Ofício nº 2468/2020-GAPRE

- 1) Segue em anexo o 2º termo aditivo referente ao contrato nº 712/2019 (Reforma e Adequação da Acessibilidade da Praça Farroupilha) e 2º termo aditivo referente ao contrato nº 789/2019 (Reforma e Adequação da Acessibilidade da Praça Rocha Pombo).

PARECER / INFORMAÇÃO N.º 266/2020-GFOP/SEMOP

2º TERMO ADITIVO	CONTRATO Nº 712/2019	PROCESSO Nº 1356/2019
OBJETO DO CONTRATO: Execução da obra de REFORMA (2.104,87 m²) e ADEQUAÇÃO da ACESSIBILIDADE da PRAÇA FARROUPILHA. Localização: Confluência das Avenidas Doutor Alexandre Rasgulaeff e Pedro Taques, Quadra 000, Lote 000, Zona 24, Maringá-PR. Cd-Bem nº 610001230. Conforme CI nº 2019039772, Projeto Básico, Memoriais Descritivos, Planilha Orçamentária e Projetos e demais documentos que instruem o Processo de Despesa nº 1356/2019. Nota de Empenho nº 32242/2019.		
EMPRESA: TRADIÇÃO CONSTRUÇÕES CIVIS LTDA - ME		CNPJ: 21.481.871/0001-44
ENDEREÇO: AV. HUMAITÁ, 466, SALA 02 - ZONA 04 MARINGÁ-PR CEP:87014200		
REPRESENTANTE LEGAL: MURILO LONDERO DEL PINTOR - CPF: 095.033.569-03 - RG: 131632720 SSP		
PEDIDO DO SOLICITANTE: Conforme no Protocolo nº 2070/2020, Parecer / Informação nº 266/2020- GFOP/SEMOP, CI-Nº 2019106913

SEMAFORIZAÇÃO Á EXECUTAR

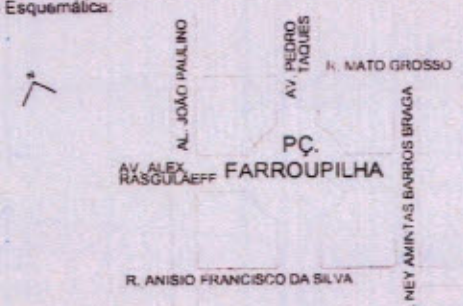
Através da CI N.º 2019106913, a SEMOB solicitou aditivo para que a empresa está executando a obra de Reforma e Adequação da Acessibilidade da Praça Farroupilha, faça alguns serviços necessários para futura instalação de semáforos no local. Logo, eles enviaram o projeto e quantitativo desses serviços.

Tendo em vista que está sendo executada reforma na Praça Farroupilha e considerando que esta gerência possui projeto para instalação de semáforo no local (visando a travessia segura de pedestres), gostaria de solicitar que os serviços necessários as novas instalações semafóricas fossem aditivados no contrato em vigor conforme projeto anexo a esta CI (ressalto que os quantitativos de serviços estão na prancha e que o serviços que se encontram fora da praça serão executados pela SEMOB).

1. Itens para instalação de semáforos no local:
